## 改善個所説明図①

## 改善個所説明図②

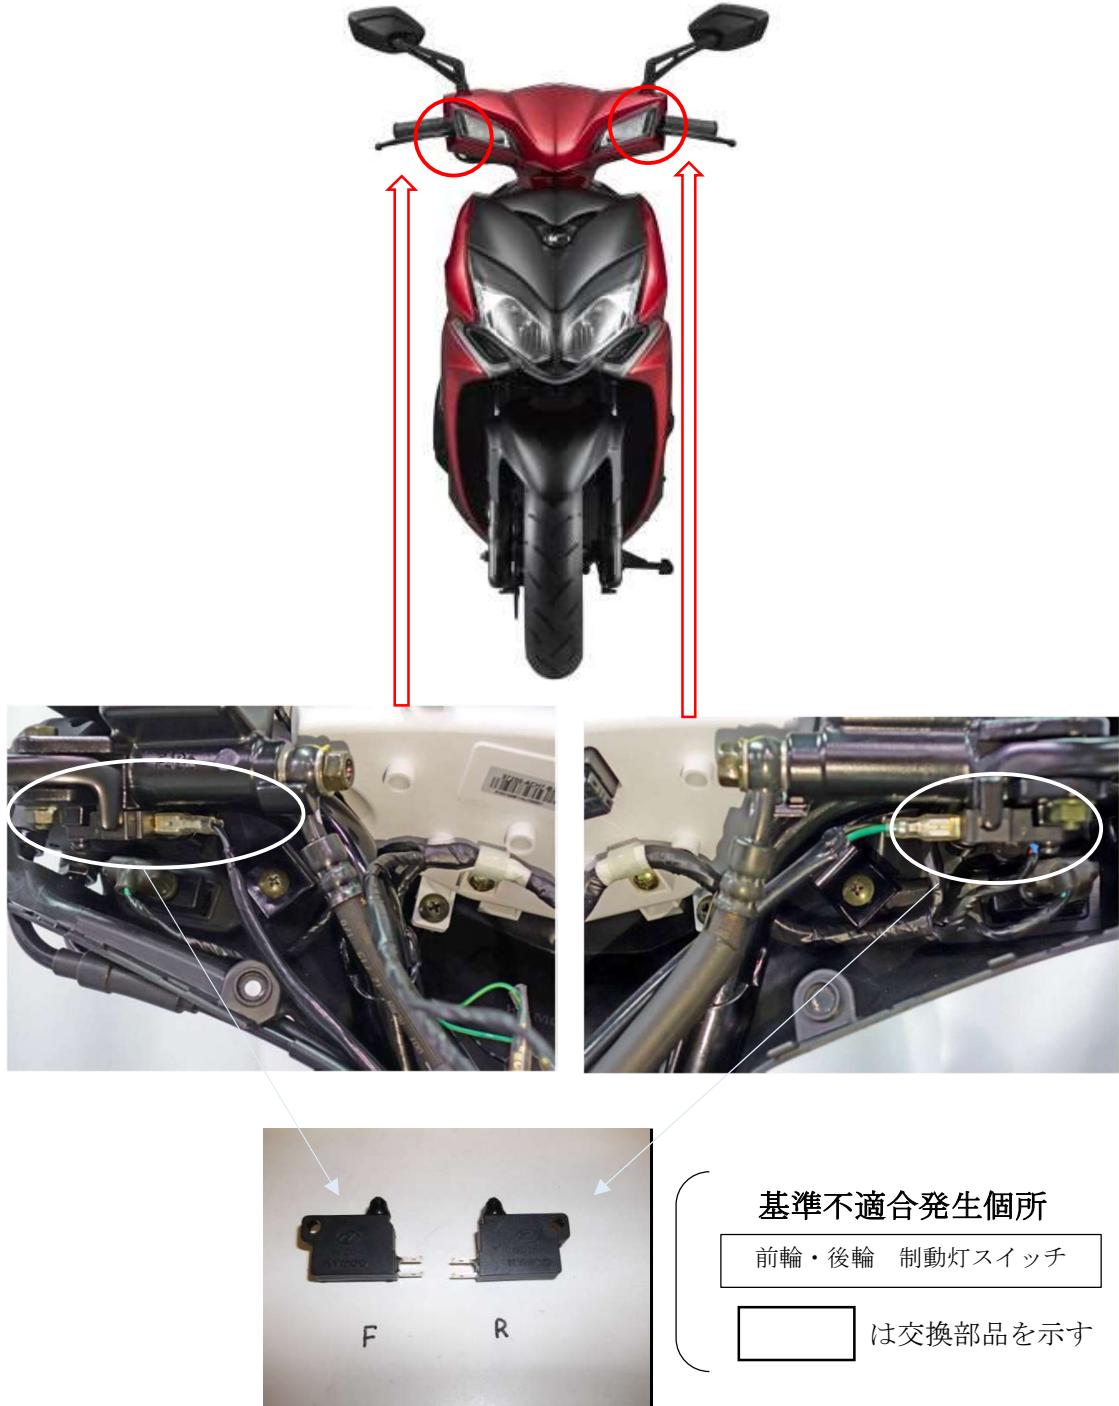
制動灯において、製造工程管理が不適切なため、前後輪の制動灯スイッチに接点不良が生じることがある。そのため、制動灯が点灯しなくなる、又は前後輪の制動灯スイッチが作動不良になった場合にスターターモーターが動かずエンジンが始動できなくなるおそれがある。

全車両、前後輪の制動灯スイッチを対策品に交換する。

対策後の識別：交換後、車台番号打刻脇に黄色ペイントと外-3009 のステッカーを貼付する。

U S B充電コンセントにおいて、使用条件の評価が不十分なため、2アンペア以上の機器を接続した場合に過剰電流が流れることがある。そのため、U S B充電コントローラーが過熱し溶融して、最悪の場合、火災に至るおそれがある。

全車両、電気回路に2アンペア・ヒューズ付き配線を追加する。

対策後の識別：交換後、車台番号打刻脇に黄色ペイントと外-3009のステッカーを貼付する。
